変更前	変更後	変更理由
<p>2.5 汚染水処理設備等 2.5.1 基本設計</p> <p>(中略)</p> <p>2.5.1.5 主要な機器 2.5.1.5.1 汚染水処理設備、貯留設備（タンク等）及び関連設備（移送配管、移送ポンプ等） 汚染水処理設備、貯留設備（タンク等）及び関連設備（移送配管、移送ポンプ等）は、滞留水移送装置、油分分離装置、処理装置（セシウム吸着装置、第二セシウム吸着装置、第三セシウム吸着装置及び除染装置）、淡水化装置（逆浸透膜装置、蒸発濃縮装置）、中低濃度タンク、地下貯水槽等で構成する。</p> <p>(中略)</p> <p>1号～4号機のタービン建屋等の滞留水は、滞留水移送装置によりプロセス主建屋、雑固体廃棄物減容処理建屋（以下、「高温焼却炉建屋」という。）へ移送した後、プロセス主建屋等の地下階を介して、必要に応じて油分を除去し、処理装置へ移送、またはプロセス主建屋等の地下階を介さずにセシウム吸着装置・第二セシウム吸着装置へ直接移送し、主要核種を除去した後、淡水化装置により塩分を除去する。また、各装置間には処理済水、廃水を保管するための中低濃度タンク、地下貯水槽を設置する。</p> <p>(中略)</p> <p>(現行記載なし)</p> <p>(中略)</p>	<p>2.5 汚染水処理設備等 2.5.1 基本設計</p> <p>(中略)</p> <p>2.5.1.5 主要な機器 2.5.1.5.1 汚染水処理設備、貯留設備（タンク等）及び関連設備（移送配管、移送ポンプ等） 汚染水処理設備、貯留設備（タンク等）及び関連設備（移送配管、移送ポンプ等）は、滞留水移送装置、<u>滞留水一時貯留タンク設備</u>、油分分離装置、処理装置（セシウム吸着装置、第二セシウム吸着装置、第三セシウム吸着装置及び除染装置）、淡水化装置（逆浸透膜装置、蒸発濃縮装置）、中低濃度タンク、地下貯水槽等で構成する。</p> <p>(中略)</p> <p>1号～4号機のタービン建屋等の滞留水は、滞留水移送装置によりプロセス主建屋、雑固体廃棄物減容処理建屋（以下、「高温焼却炉建屋」という。）、<u>または滞留水一時貯留タンク設備へ</u>移送した後、プロセス主建屋等の地下階を介して、必要に応じて油分を除去し、処理装置へ移送、<u>滞留水一時貯留タンク設備を介して処理装置（セシウム吸着装置、第二セシウム吸着装置、第三セシウム吸着装置）へ</u>移送、またはプロセス主建屋等の地下階を介さずにセシウム吸着装置・第二セシウム吸着装置へ直接移送し、主要核種を除去した後、淡水化装置により塩分を除去する。また、各装置間には処理済水、廃水を保管するための中低濃度タンク、地下貯水槽を設置する。</p> <p>(中略)</p> <p><u>(12) 滞留水一時貯留タンク設備</u> <

添付資料-1  
表1 設備の構成

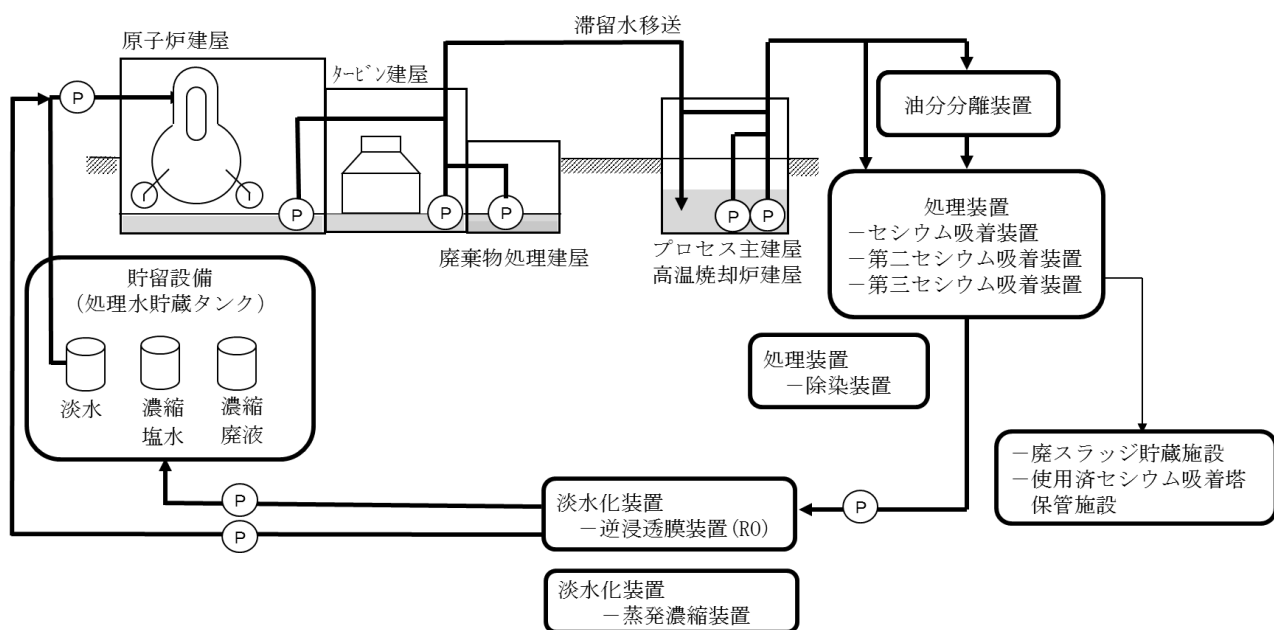
滞留水一時貯留タンク設備の設置に伴う追加

図-1 汚染水処理設備等の全体概要図 (1/2)

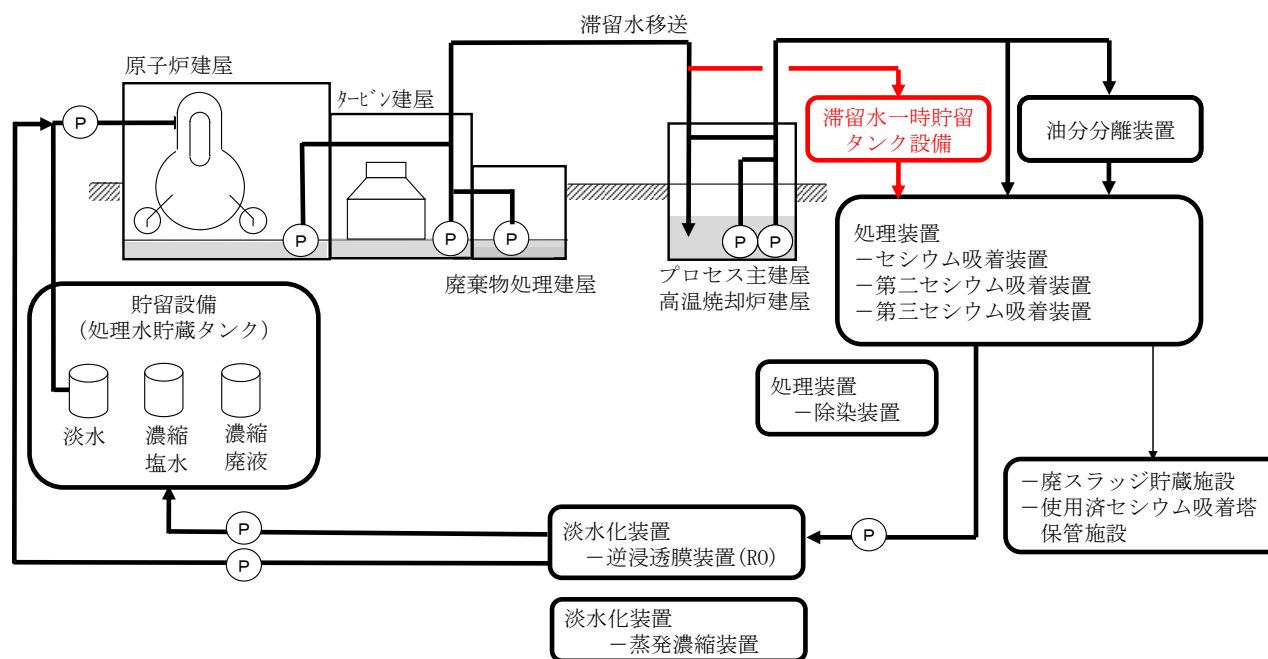
滞留水一時貯留タンク設備の設置に伴う図の変更

図-3 処理装置 (セシウム吸着装置, 第二セシウム吸着装置, 第三セシウム吸着装置, 除染装置) の系統構成図

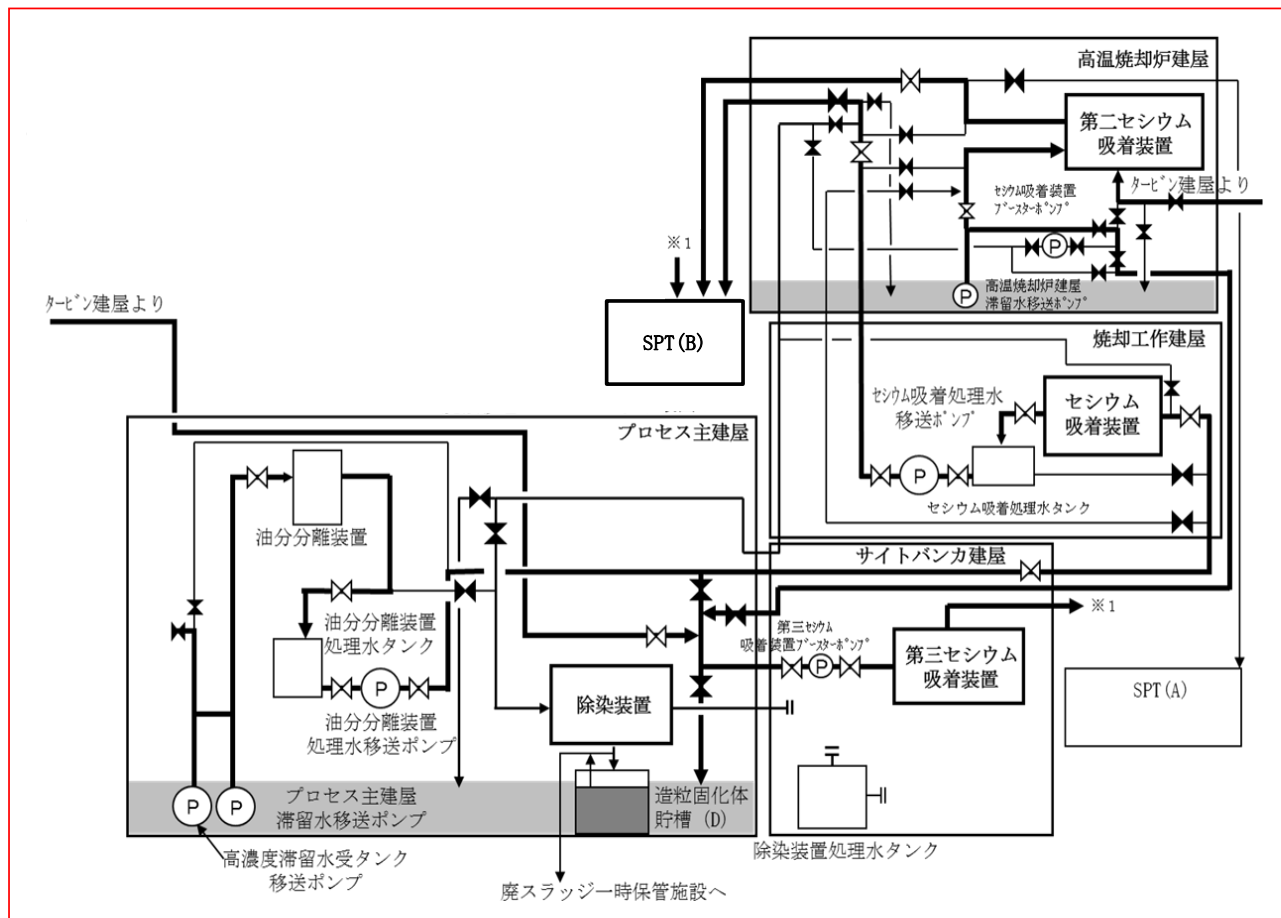
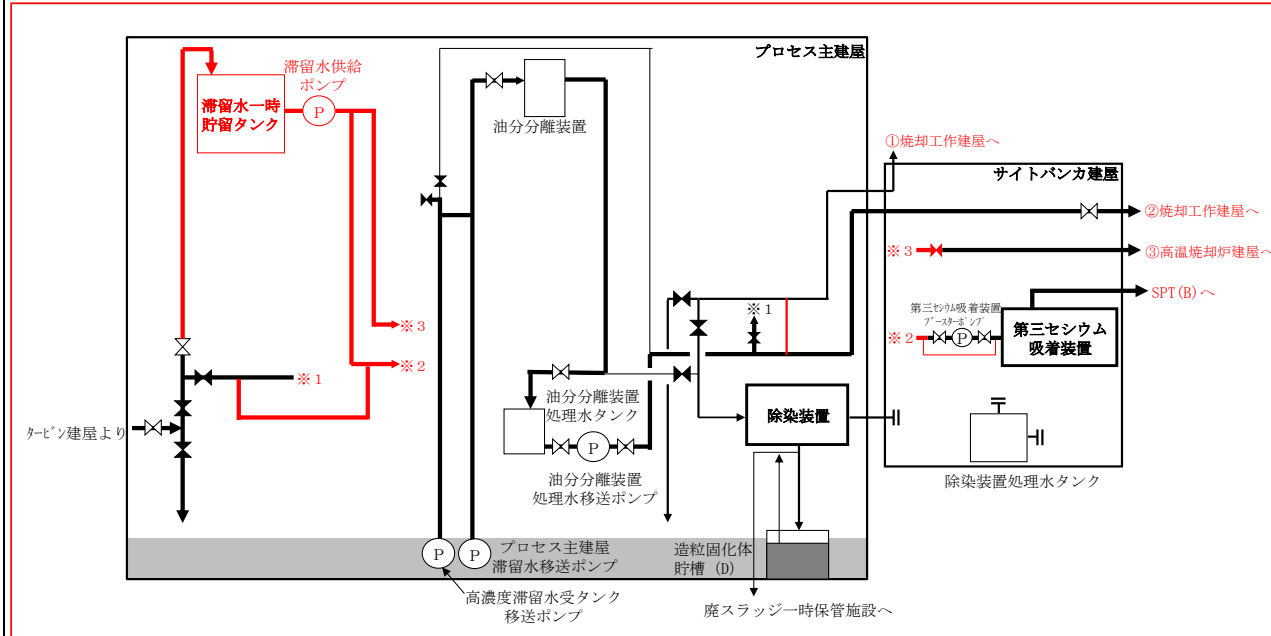
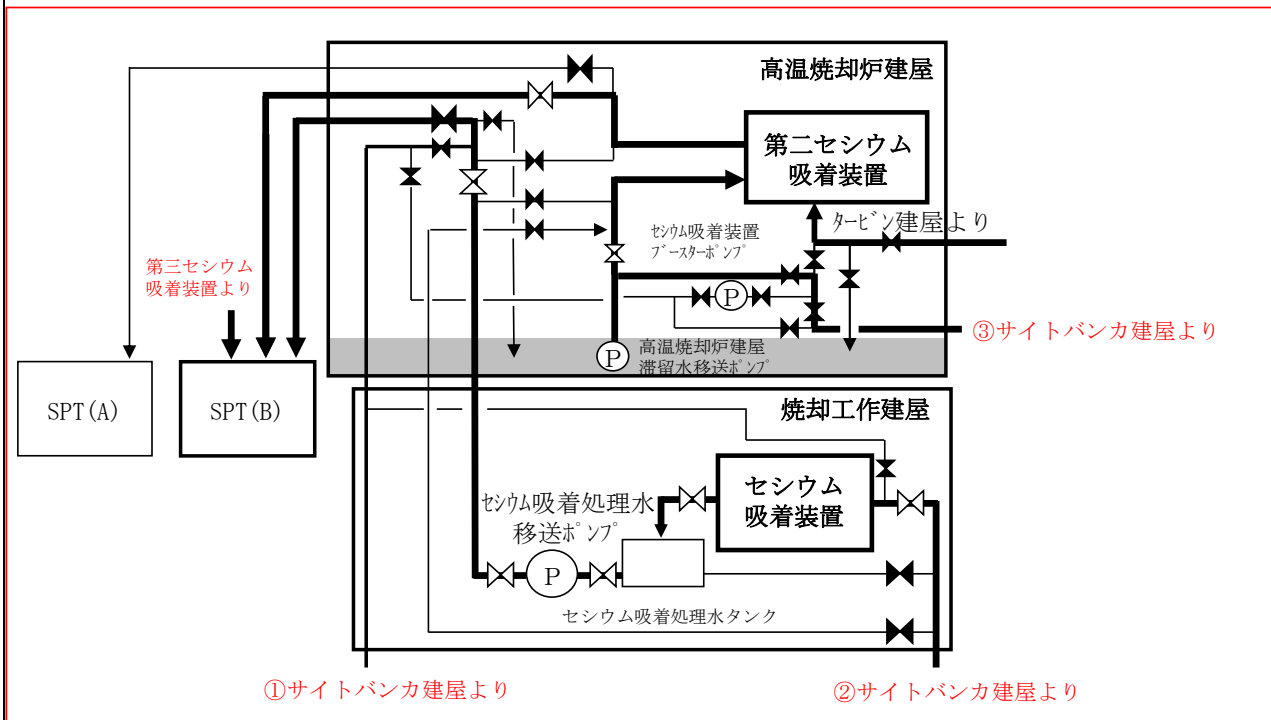
滞留水一時貯留タンク設備の設置に伴う図の変更, 図の分割

図-1 処理装置 (セシウム吸着装置, 第二セシウム吸着装置, 第三セシウム吸着装置, 除染装置) の系統構成図に対する移送配管の設置範囲

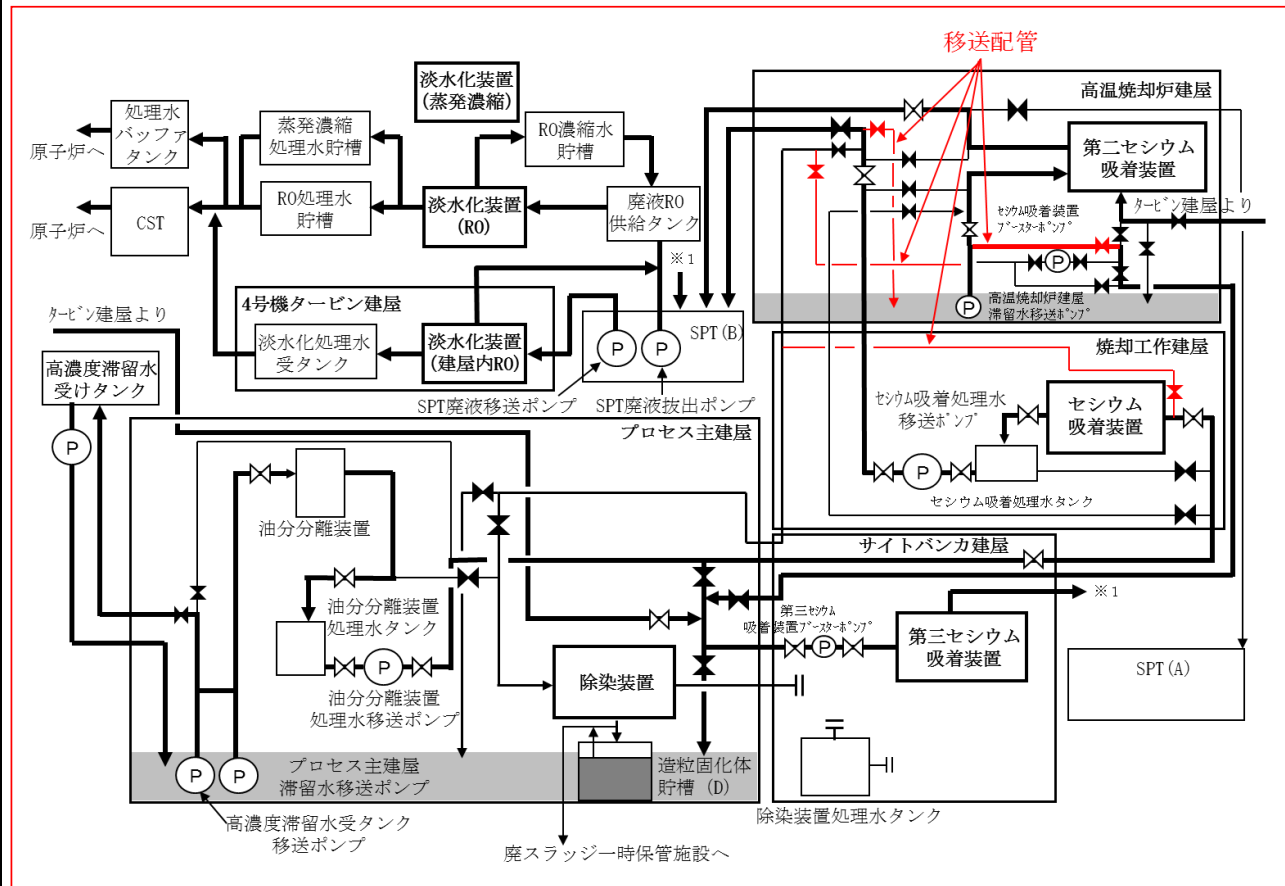
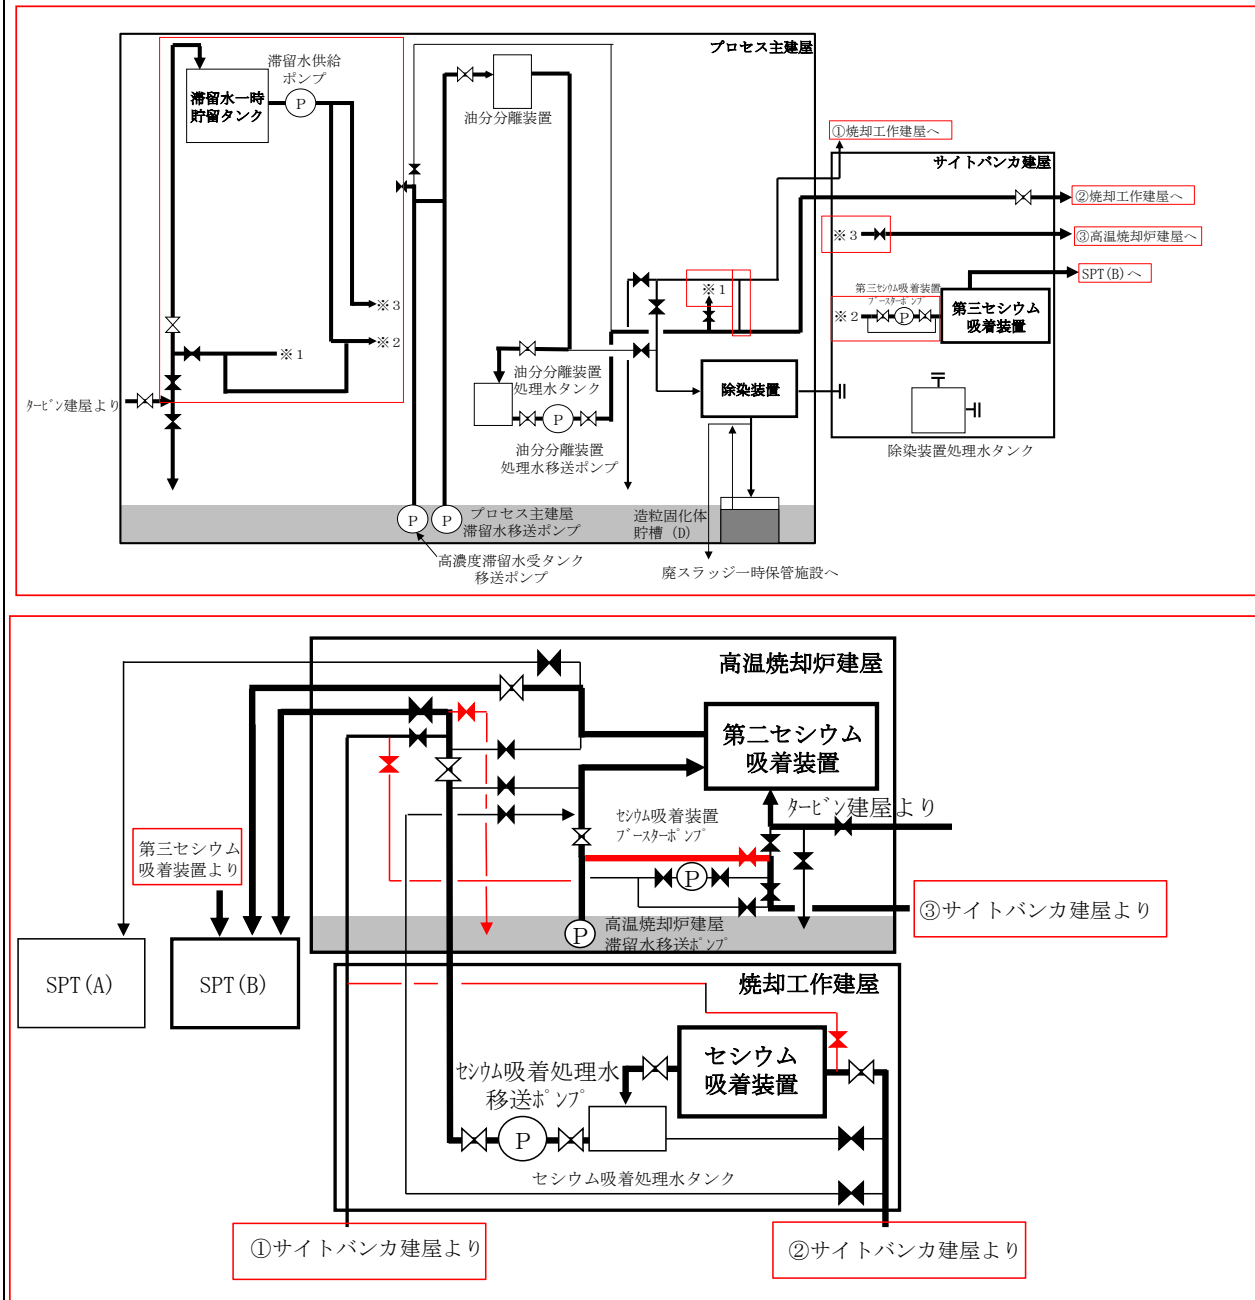
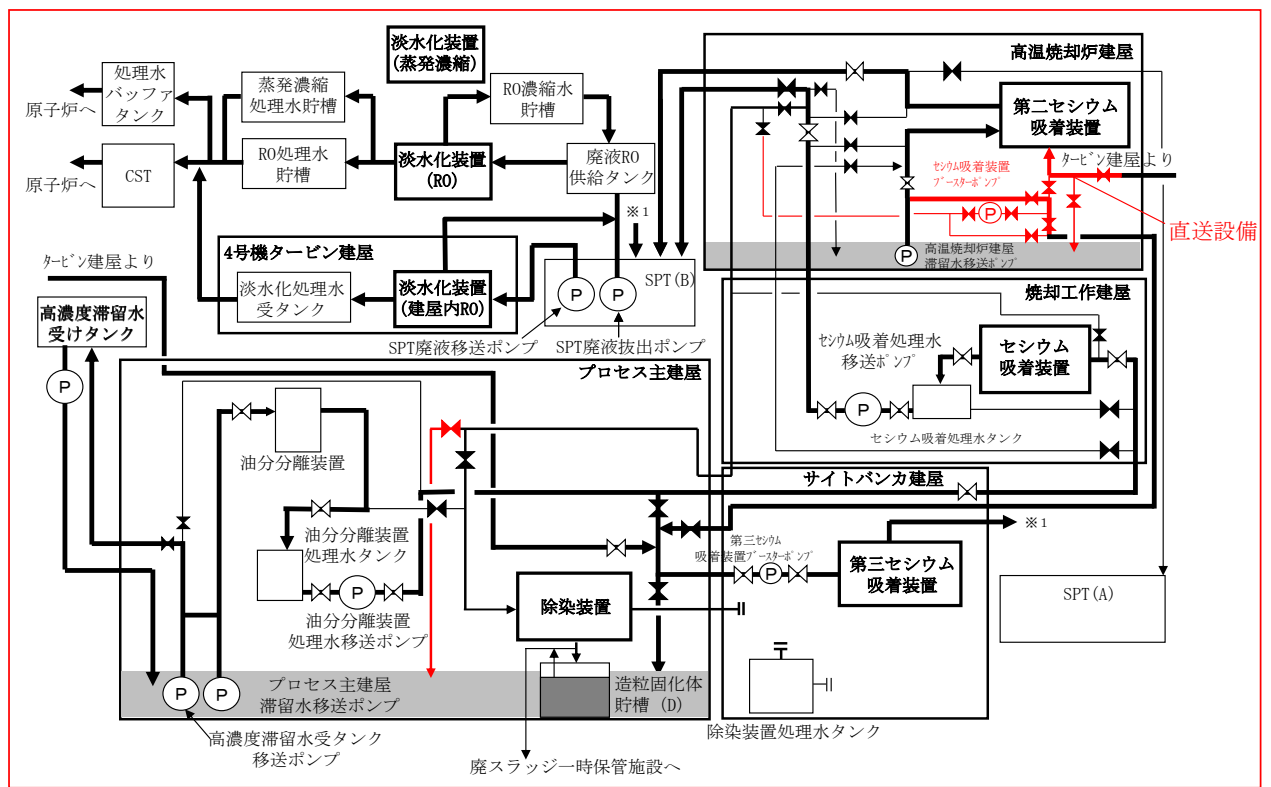
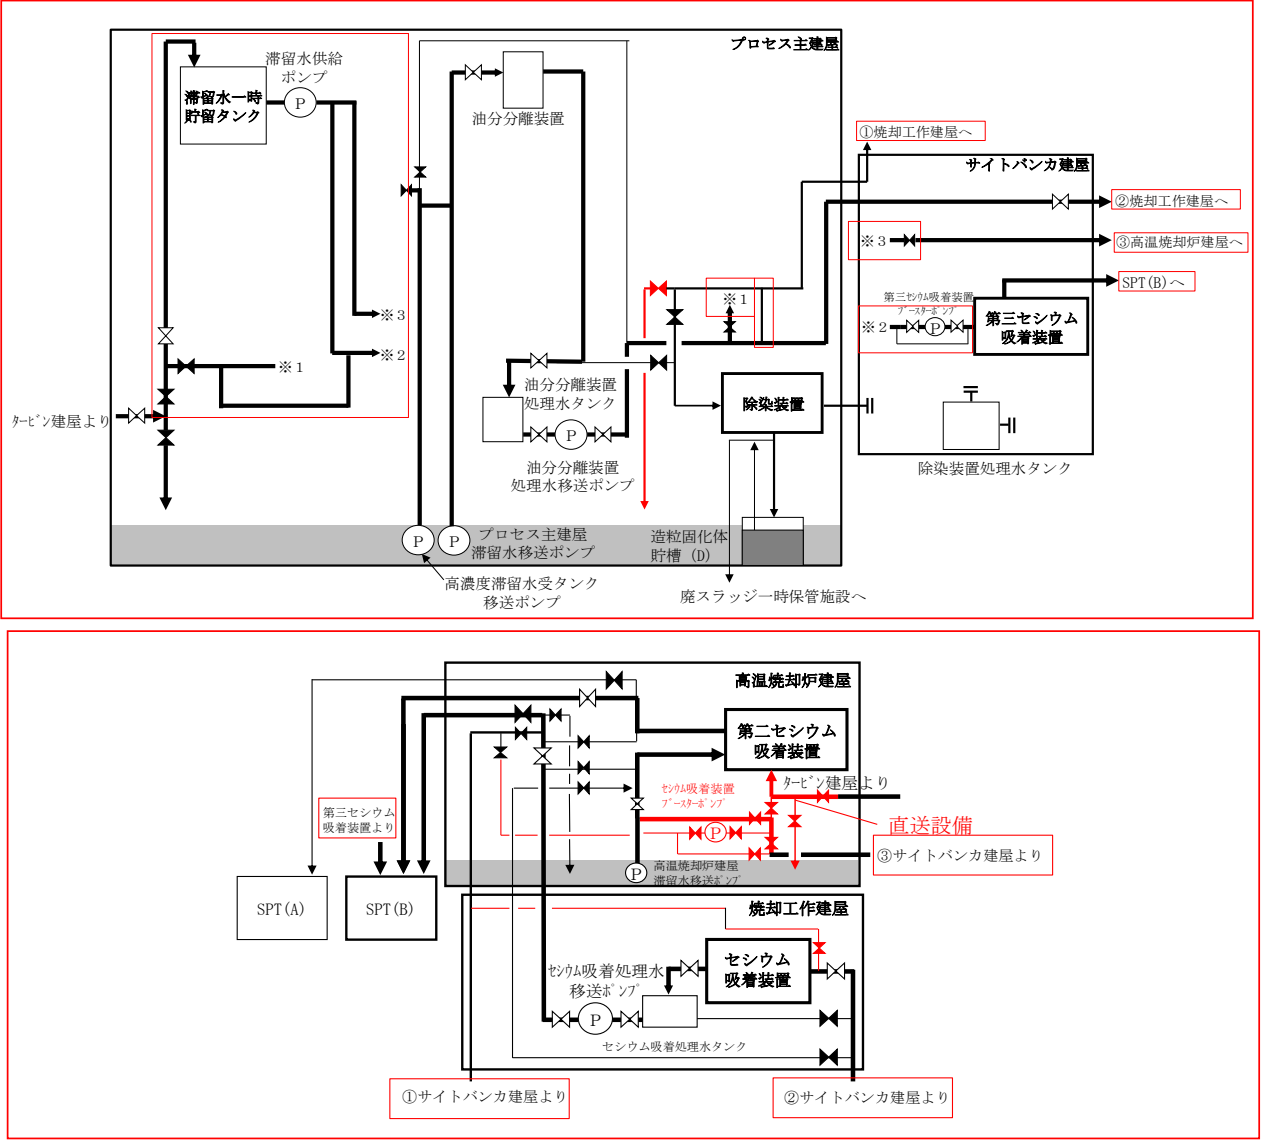
滞留水一時貯留タンク設備の設置に伴う図の変更
